חוות דעת הנדסית דירה חדשה מקבלן

תיאור המבנה
דירת פנטהאוז בת 5 ח', הנמצאת בקומה 11 בבניין בן 11 קומות
דירה מס' 45.
להלן: הדירה.

שם הפרויקט: נווה שרון

תאריך הביקורת: 01.12.22

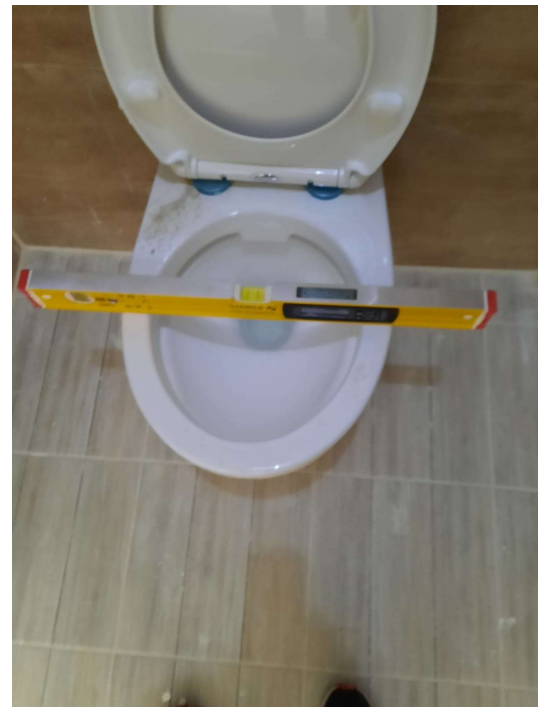
מסקנה : יש להתקין מחסום מונע ריחות ולבצע ניקיון לכל קופסאות הביקורת / מחסומי רצפה.

04.02 :

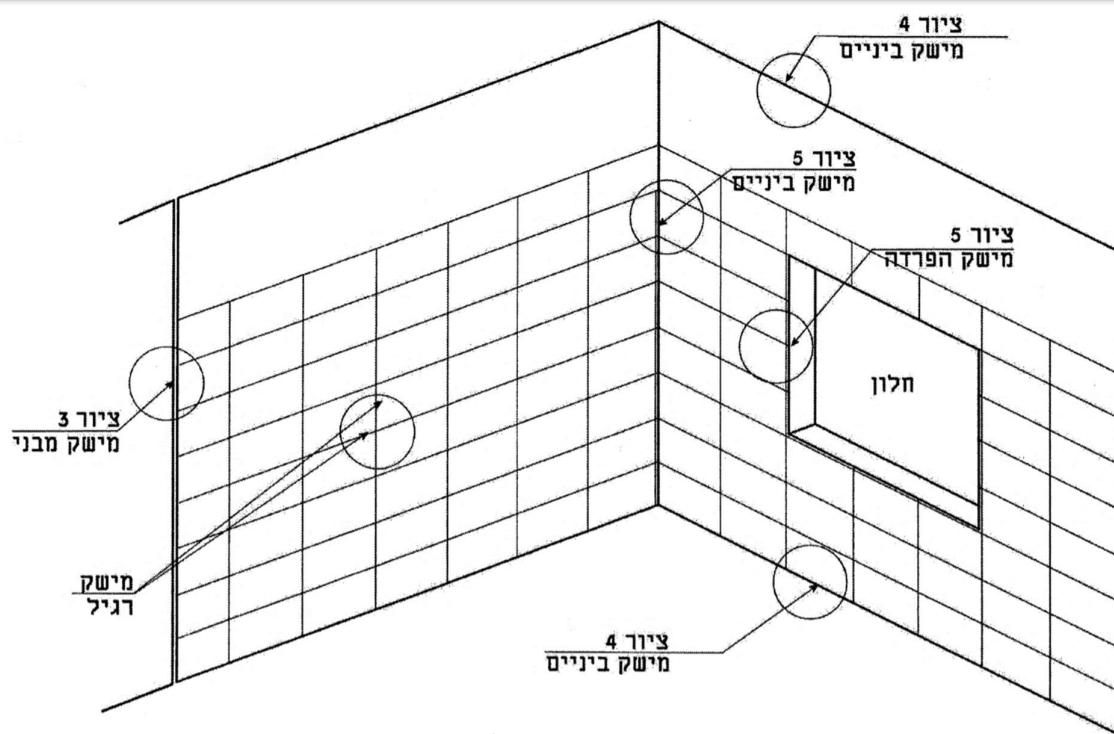
חוסר במישק הפרדה גמיש בחיבורים בין החיפוי לחלון וכן חוסר במישק ביניים בפאות כמתואר בתמונות .

מסקנה: יש לחרוץ בעזרת מכשיר מכאני ולמלא בחומר גמיש כנדרש בתקן 1555 חלק 2.

04.08

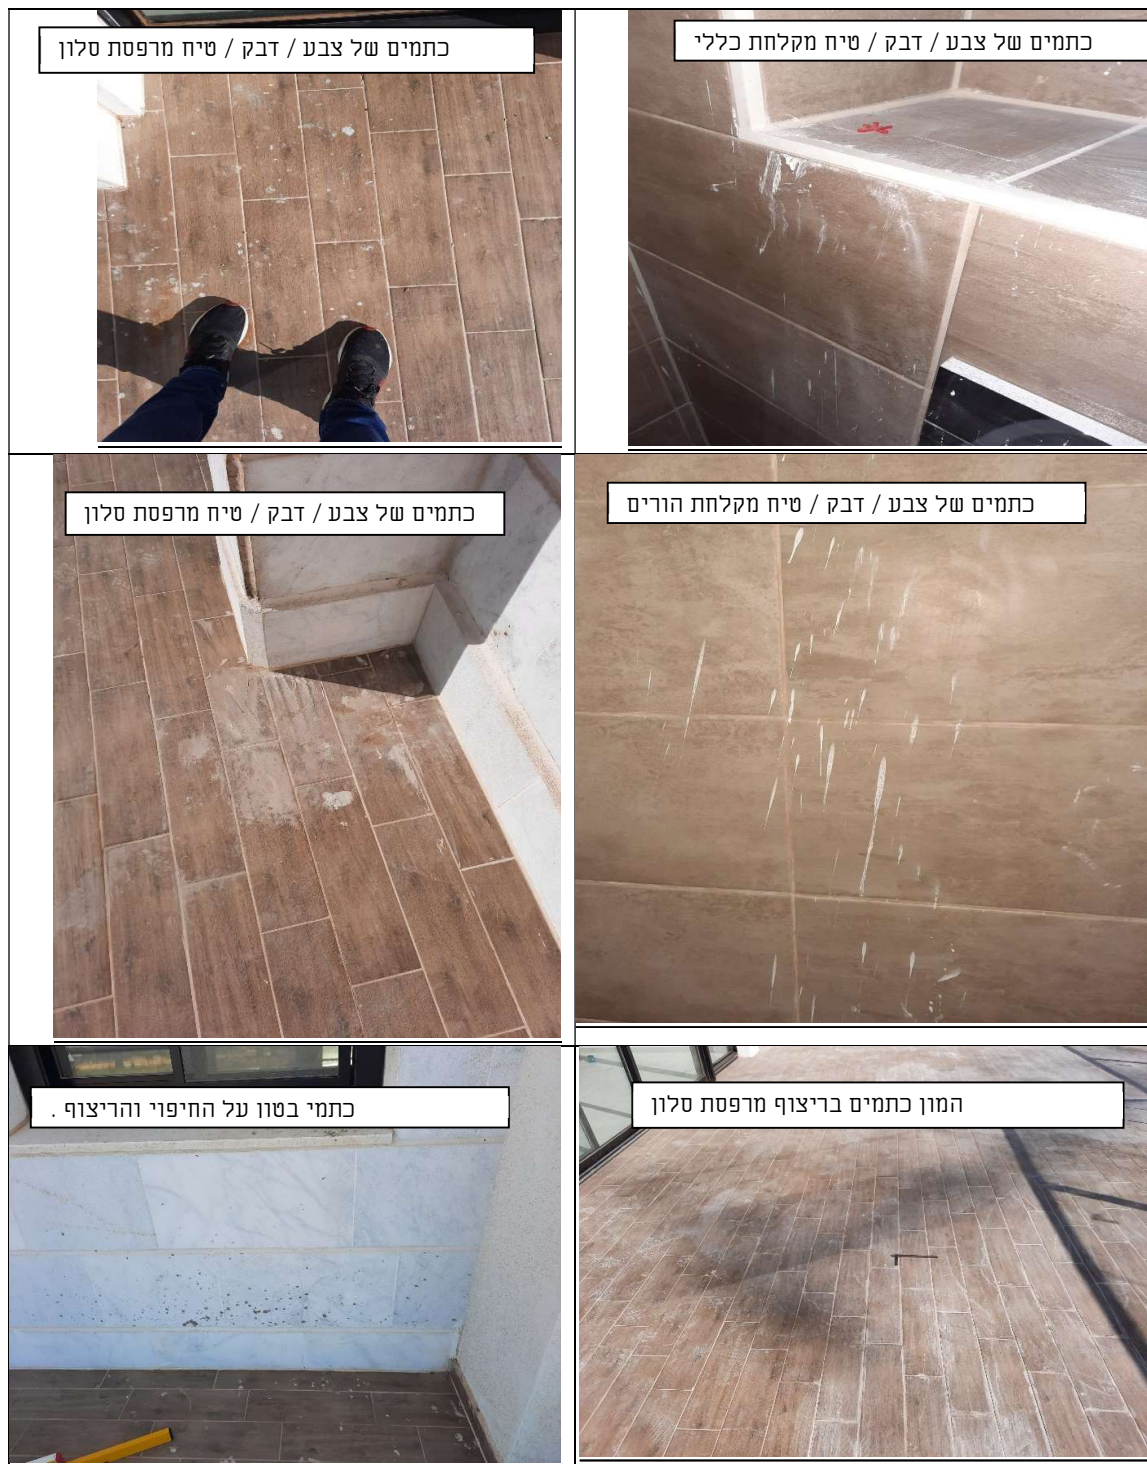
חיתוך ריצוף באופן לא תואם לקבועות והמכסים

מסקנה : נדרש לפרק מקומי את הריצוף ולבצע מחדש עם חיתוך תקין ויפה .

08.01 חלון הממ"ד פגיעות בצבע בדלת וכן פגם במסגרת החלון.

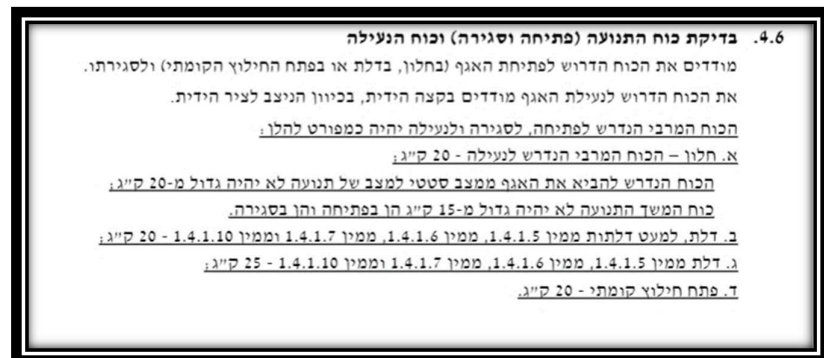
ע"פ האמור בתקן ניכר כי הקבלן לא פעל ע"פ ההנחיות ולכן נוצרו הליקויים שבנדון.

מסקנה : על הקבלן לפעול ע"פ הנחיות התקן ולתקן את הפגם במסגרת וכן לבצע צביעה מחדש לכל החלון .

08.02 דלת חלון ממ"ד לא נסגרת הרמטית .

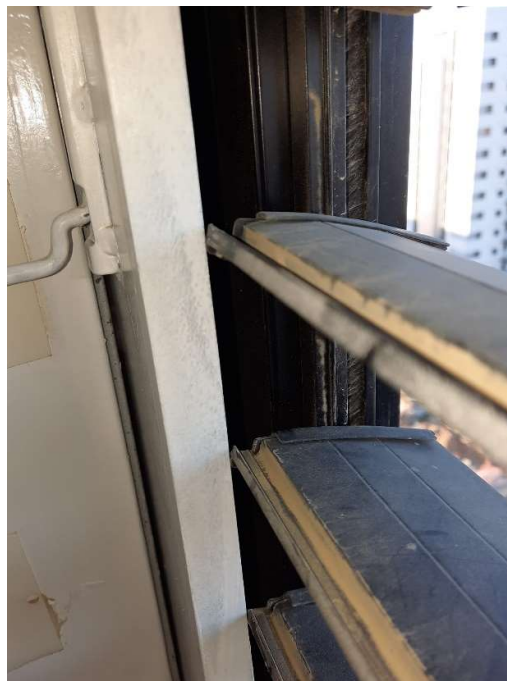
לא ניתן לסגור באופן הרמטי את ידית דלת הממ"ד נדרש הפעלת כוח מעל המקסימום המותר בתקן 4422 חלק 2.

מסקנה : הליקוי הני"ל הינו מפגע בטיחותי, על הקבלן לתקן את הדלת ומנגנון הנעילה כך שיעמוד בדרישות התקן לחוזק סגירה מקסימאלי של 20 ק"ג

09.01 מסתור כביסה

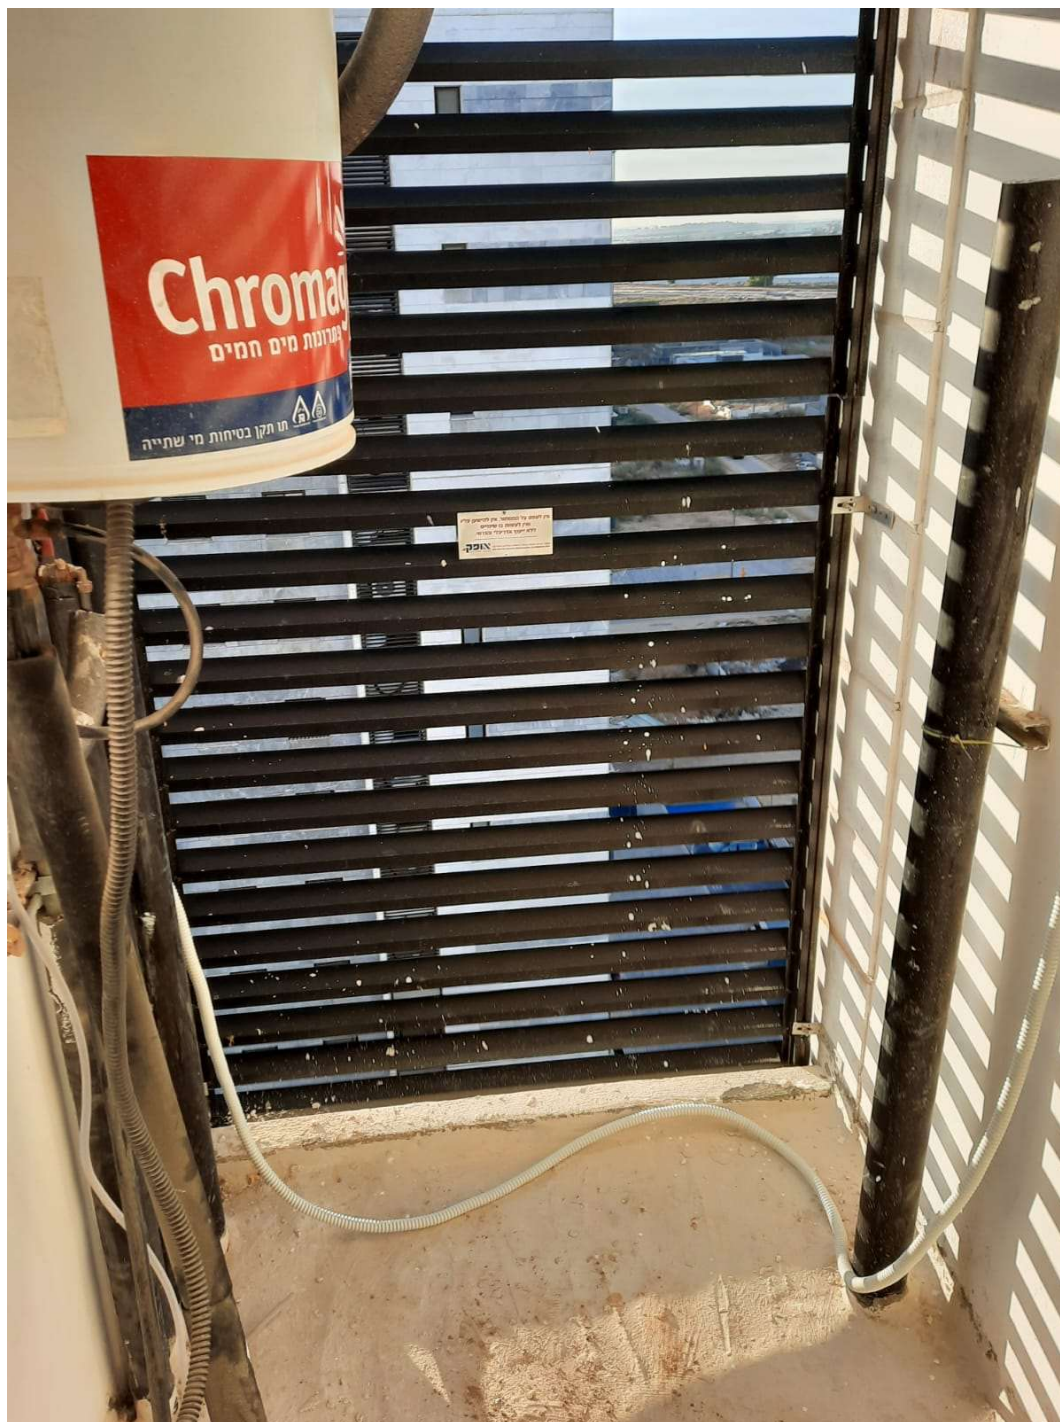
צינור אוויר בגובה לא תיקני יגרום לבעיות ריח קשות בדירה .

ע"פ תקן ישראלי 1205 חלק 2 נדרש שצינור האוויר יסתיים 30 ס"מ לפחות מעל גובה הגג .

מסקנה : מכיוון שהתקרה יצוקה הקבלן נדרש לתת פתרון לדייר תוך התייעצות עם מתכנן המבנה ככל הנראה ידרש לבצע קידוח בגג ולהעביר את הצינור , פעולה זו תדרוש המון פעולות נלוות כגון עבודות איטום , תיקוני טיח וצבע . אין לבצע שום פעולה ללא הנחיית מתכנן המבנה .
